# Modernisation et extension du stade Roland Garros : expertise du projet alternatif porté par les associations

Rapport n° 010118-01

Février 2015

Coupe proposée dans le document de Dam Design.

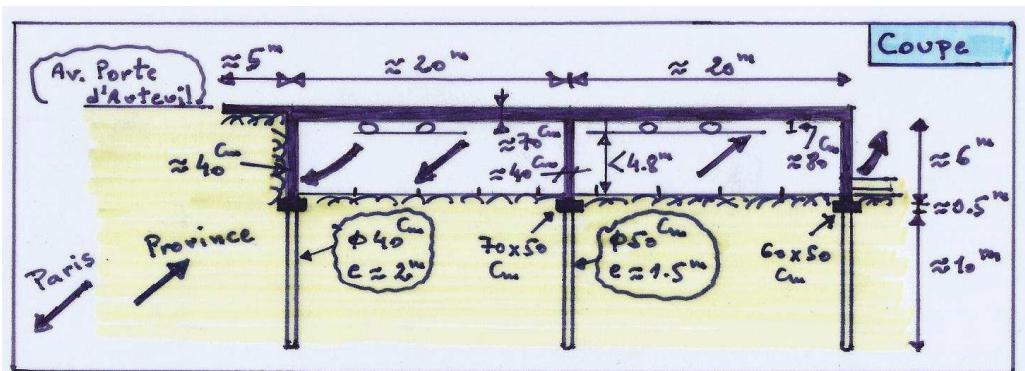
- soit la couverture de 100 m de longueur est réalisée en prolongement du tunnel existant et le nouveau tunnel sera « *équipé indépendamment du tunnel existant* » ;
- soit il est conservé une trémie de sécurité de 30 m entre les deux couvertures et le nouveau tunnel empiétera sur la partie en pente de la bretelle, « *d'où une différence de niveau de l'ordre de 2 m à gérer par une organisation en terrasse des courts* ».

Il faut comprendre que, la bretelle de sortie étant située sous la nouvelle couverture, il faut surélever le niveau de la dalle vers l'est en fonction du niveau de la bretelle. De plus, la surface de la dalle devant être nécessairement horizontale pour y installer des courts, différents niveaux sont à prévoir en montant d'ouest en est.

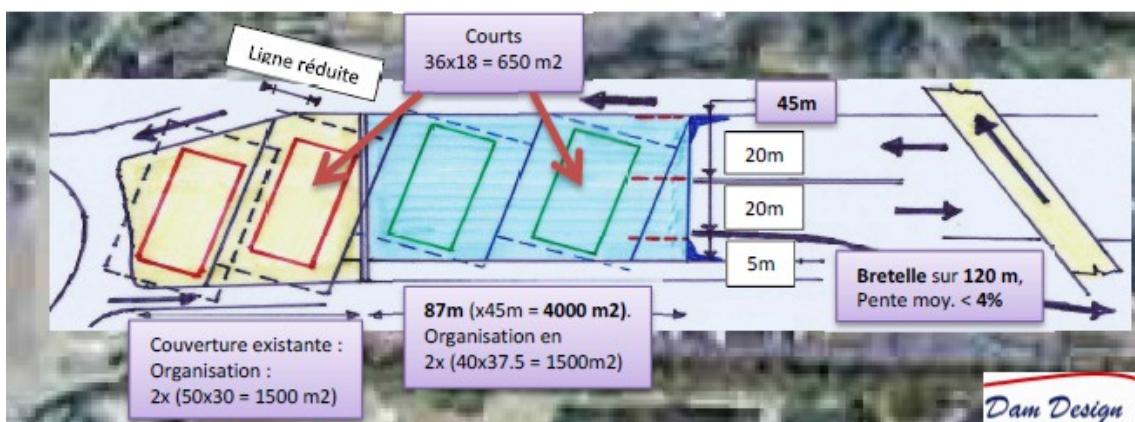
Le dossier proposé analyse le problème posé par la bretelle de sortie de l'autoroute, dans le sens Province-Porte d'Auteuil, et son raccordement à la voirie locale. Il aborde peu le domaine autoroutier, ce qui est compréhensible de la part d'associations qui n'ont pas eu accès aux données correspondantes. Il faut rappeler qu'on est ici très proche du raccordement sur le boulevard périphérique de Paris.

La photo de gauche, prise dans le sens Province-Paris, montre qu'une signalisation directionnelle importante, très proche de la sortie existante du tunnel, est en place pour orienter les usagers vers le nord ou le sud. La visibilité doit également être assurée sur le panneau à message variable (photo de droite) qui la précède et qui serait placée sous la couverture projetée. La taille de ces panneaux peut être revue à la baisse mais ils doivent rester lisibles. Un sur-gabarit de 2 à 3 m est nécessaire pour cela. De ce fait, la dalle de la couverture projetée ne peut pas être dans la continuité en plan de la dalle existante. Une marche de 2 à 3 m sera nécessaire.

Il faut ajouter un autre élément : l'autoroute est en montée vers le périphérique, selon une pente d'environ 2,5 % à la sortie de la couverture Ambroise Paré. A 100 m de distance, la différence altimétrique est portée à 2,5 m. L'extrémité de la nouvelle couverture côté Paris a alors une altimétrie de plus de 5 m par rapport à l'extrémité existante près du carrefour des Anciens Combattants. Le profil en long de l'avenue de la Porte d'Auteuil semble également en légère montée. Ces données impactent l'insertion de la couverture dans le site, les possibilités d'aménagement et les modifications possibles des voies environnantes.

#### 3.6.1. Présentation de la couverture longue

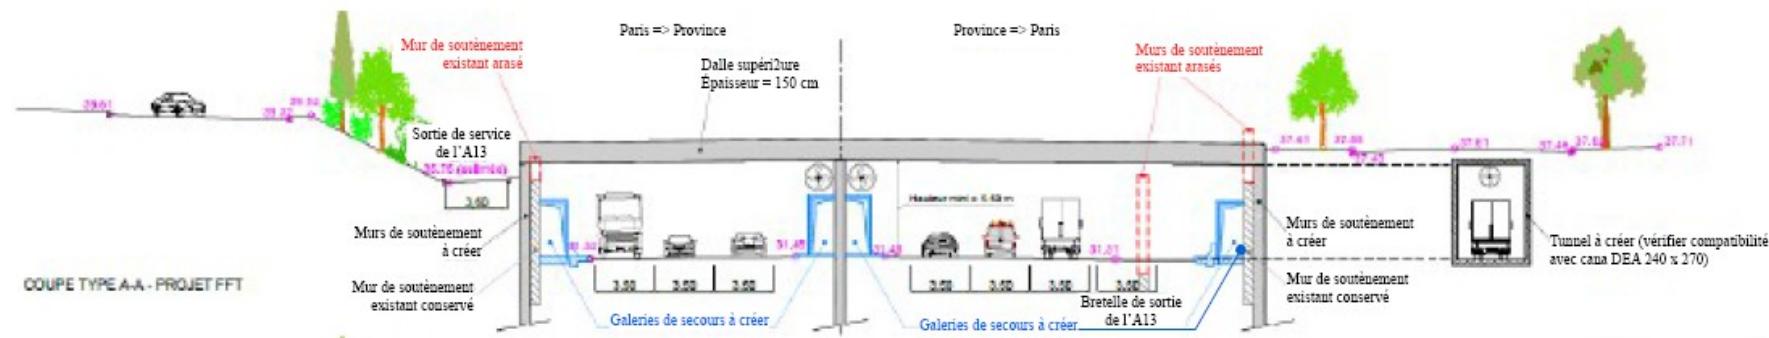
On prend comme hypothèse les contraintes de surcharge suivantes :

- 10 tonnes par m<sup>2</sup> pour la zone supportant le stade (sur 10 000m<sup>2</sup>),
- 4 tonnes par m<sup>2</sup> pour des aménagements divers.

On en déduit une épaisseur de la structure porteuse de 1,5 à 1,6 m pour une surcharge de 10 tonnes, et de 1,2 à 1,3 m pour une surcharge de 4 tonnes, en considérant une dalle sur simples appuis, pour une portée maximale d'environ 24 m.

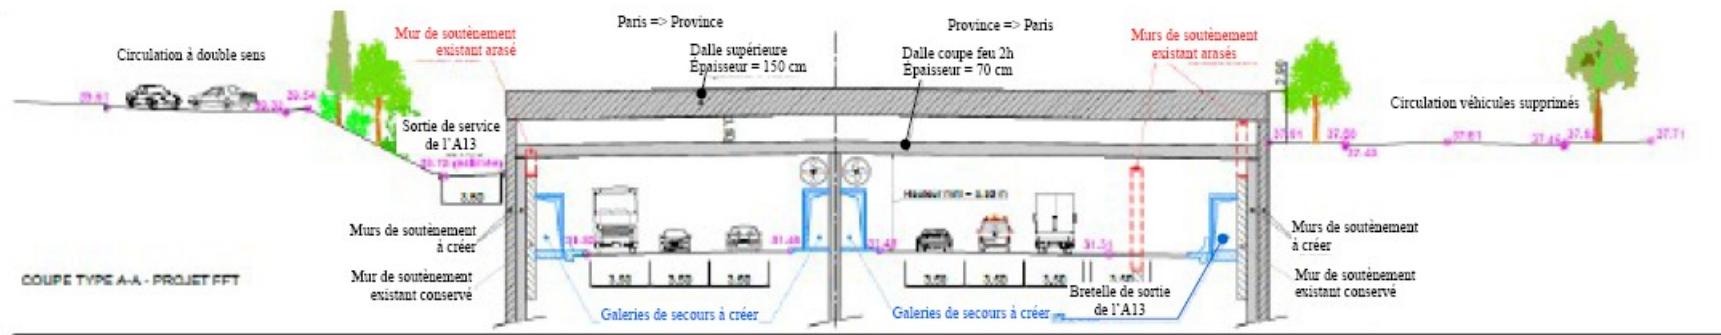
La coupe ci-dessus semble correspondre à la zone hors stade.

La deuxième coupe semble correspondre à la zone du stade avec prise en compte des préconisations de la DiRIF sur l'indépendance des structures pour les problèmes de sécurité. Pour autant, ce point n'est pas précisé dans le document du BET Degouy. Cette coupe montre que la couverture est plus haute que l'avenue de la Porte d'Auteuil dans cette zone. Cette solution est accompagnée par la mise en souterrain de l'avenue de la Porte d'Auteuil dans le sens vers Paris sur 350 m environ avec une trémie de 100 m de part et d'autre.
